Objet : projet d'ouverture d'une carrière de tuf volcanique sur la commune de Saint-Pierre

AVIS SANITAIRE DETAILLE

Projet d'ouverture d'une carrière de tuf volcanique (« tuf pouzzolanique ») à Saint-Pierre.

Illustration 125 : Mesure de réduction : aménagement de merlons éco-paysagers
Source : Etude paysagère du projet - ARTIFEX

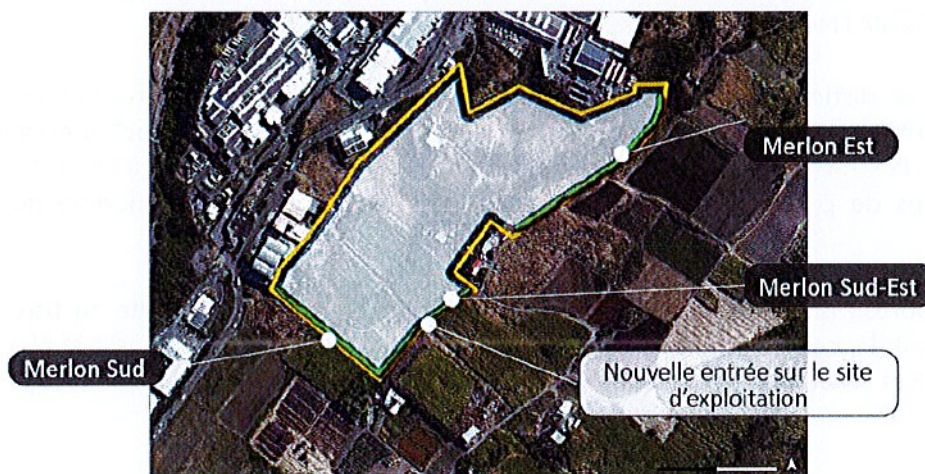
Par ailleurs, le positionnement de merlons sur les limites Sud, Sud-Est et Est ne semble pas être de nature à protéger suffisamment les habitations et les usagers de la zone industrielle limitrophes. En effet au-delà de leur positionnement qui apparaît inopportun à cette fin, leur efficacité sur l'envol de poussières reste à démontrer.

- une analyse de la teneur en silice cristalline des « tufs pouzzolaniques » en transit et à extraire avant la délivrance de l'autorisation qui complète le dossier, assortie d'une analyse de risque sanitaire ciblée le cas échéant, ainsi que de leur poussière pendant la phase d'exploitation ; **le dossier apparaît incomplet sans cet élément de maîtrise du risque sanitaire « silice cristalline » en particulier pour les riverains ;**
- l'examen de l'efficacité des merlons vis-à-vis des poussières
- compte tenu de la présence de riverains en bordure du site (usagers zone industrielle, habitants), un plan de surveillance des retombées de poussières totales à l'instar des carrières exploitant plus de 150 000 tonnes de matériaux/an. Les possibilités de mesures correctives mériteraient d'être examinées dès à présent voire prescrites dans l'autorisation d'exploiter.
